From 5.1, 2, e 5.1, 2, e @unknown-from-address.net>
Subject **Re: Potentiële nieuwe plek boom Frederik Hendrikplein**
To 5.1, 2, e < 5.1, 2, e @amsterdam.nl>
Cc 5.1, 2, e 5.1, 2, e @deltascapes.nl>
Date June 6, 2025, 12:16:48 PM CEST

Wij waren van de week een melding bekijken van een stobbe en zagen een potentiële locatie voor een nieuwe boom, voor Frederiksplein 52.

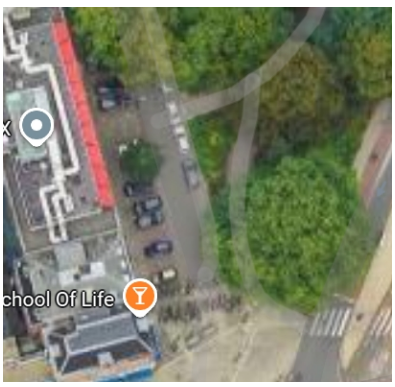
Ik krijg een potentiële nieuwe locatie doorgestuurd.
Wat vind jij van deze locatie? Past dit eventueel in de ondergrond?

Zie twee toegevoegde screenshots. Wil je deze onderzoeken? Ik hoor het graag!

nieuwe bomen wel graag in het juiste gelid. De boom zou dus kunnen, maar niet helemaal in de lijn van de overige bomen. die staan aan het einde van de haakse parkeervakken. De boom zou 1 meter uit de huidige trottoirrand kunnen, in een nieuwe open boomspiegel van 2 bij 2 m.
